CERTIFICADO

Expediente nº:	Órgano Colegiado:	FECHA DE LA SESIÓN
JGL/2025/1	La Junta de Gobierno Local	7 de enero de 2025.

2.- EXPEDIENTE 2707/2024. PROPUESTA DE ACUERDO DE APROBACIÓN DE CONCESIÓN DE LICENCIA URBANÍSTICA PARA CONSTRUCCIÓN DE VIVIENDA UNIFAMILIAR Y PISCINA EN C/RODRIGO CARO Nº 11 C/V C/GREGORIO GONZÁLEZ.

VADO DE DOS PLANOS

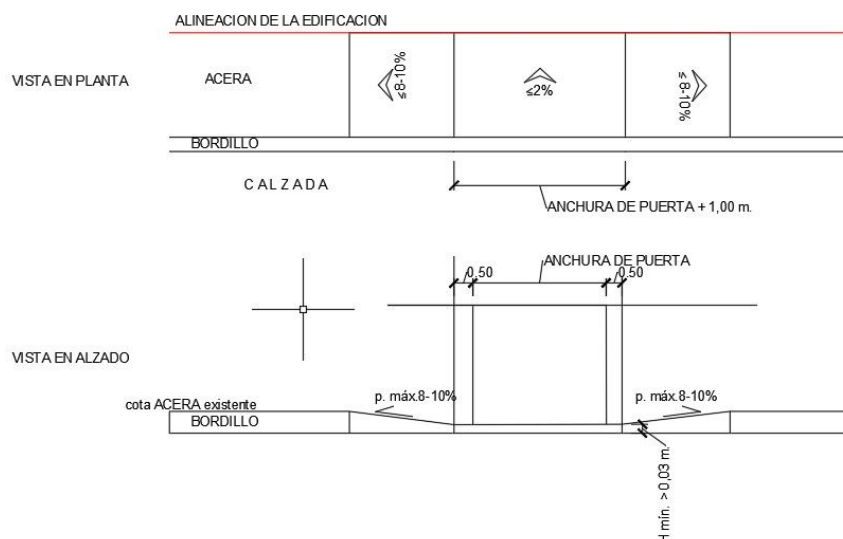
El vado para acceso de vehículos a garaje (en el caso de que este fuera autorizable y la vivienda pueda disponer de la correspondiente placa de vado identificativa), se deberá ejecutar sin modificar la rasante existente en el resto de la acera y con unas dimensiones que respeten en todo momento las del itinerario peatonal accesible medido desde la fachada de la edificación (mínimo 1,80 metros medidos desde fachada) según las estipulaciones en materia de accesibilidad vigentes en la Orden TMA/851/2021, de 23 de julio, por la que se desarrolla el documento técnico de condiciones básicas de accesibilidad y no discriminación para el acceso y utilización de los espacios públicos urbanizados.

En el caso de que por las dimensiones de la acera existente (aquellas que sin incluir las baldosas que formen el rebaje de la acera tengan una anchura inferior a 1,80 metros) no se pueda mantener el itinerario peatonal accesible con una anchura mínima de 1,80 metros medidos desde la fachada de la edificación sin modificar la rasante de la acera, el vado de acceso al garaje se resolverá mediante el rebaje de la totalidad de la acera hasta un plano con una pendiente transversal máxima del 2% y una elevación mínima de 3 cm. respecto de la calzada, mediante la utilización de dos planos con pendientes longitudinales de hasta el 10% para tramos de hasta 2,00 m. y del 8% para tramos de hasta 3,00 m., según el detalle

adjunto.

En cualquiera de los casos el bordillo en la zona del vado de acceso tendrá una altura mínima de 3 cm. con respecto de la calzada y la longitud total del vados correspondiente a la anchura de la puerta de acceso más 50 centímetros a cada lado de la misma.
